OTS záměna krytu topidla Beta Classic

Postup pro záměnu krytu topidla Beta CLASSIC za kryt typu Beta Mechanic.

Obr. 1

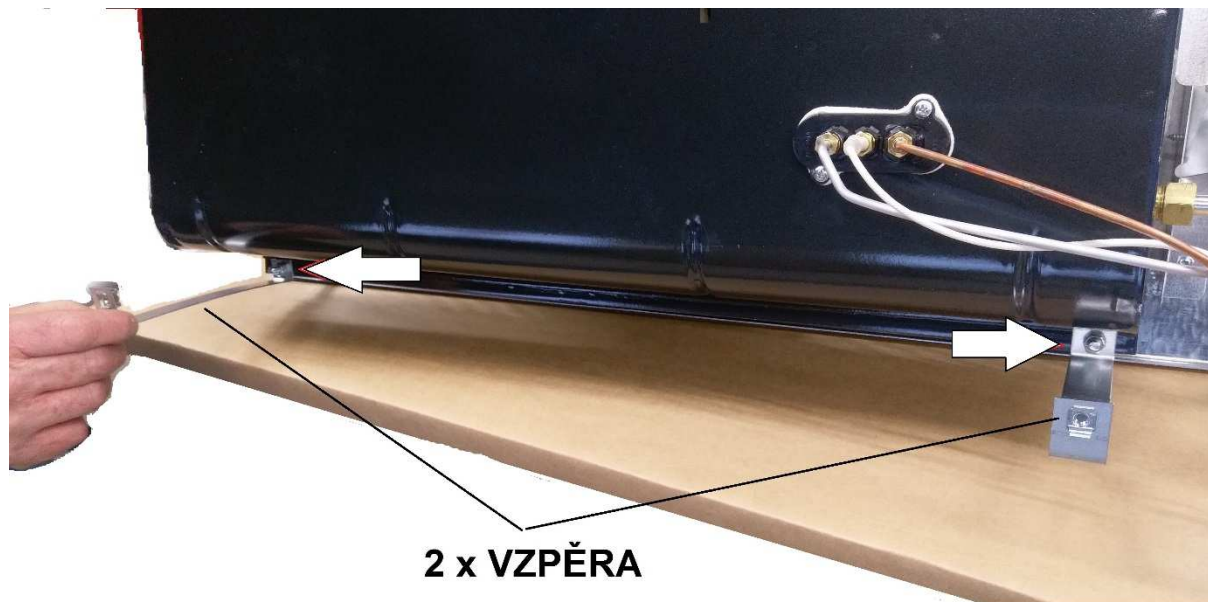
- Demontujte původní kryt
- Demontujte matice, které drží komoru u zadní stěny – viz šipky obr. 1
- Našroubujte vzpěry 22068 na místa dle obr. 1.

Obr. 2

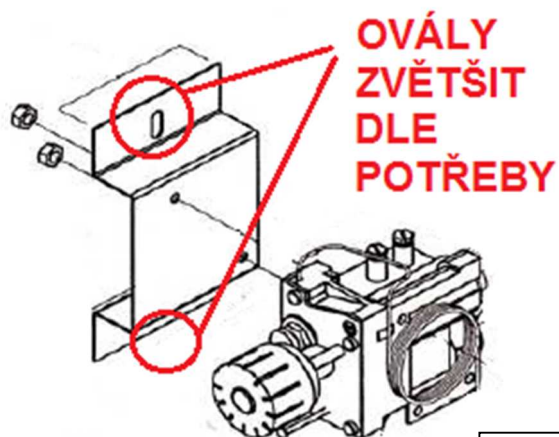
Pokud ovládací knoflík plynového ventilu bude zasahovat do nového krytu, je nutné zvětšit 2 otvory v držáku ventilu (obr. 2) a tím posunout celou sestavu směrem dozadu cca o 1-2 mm.
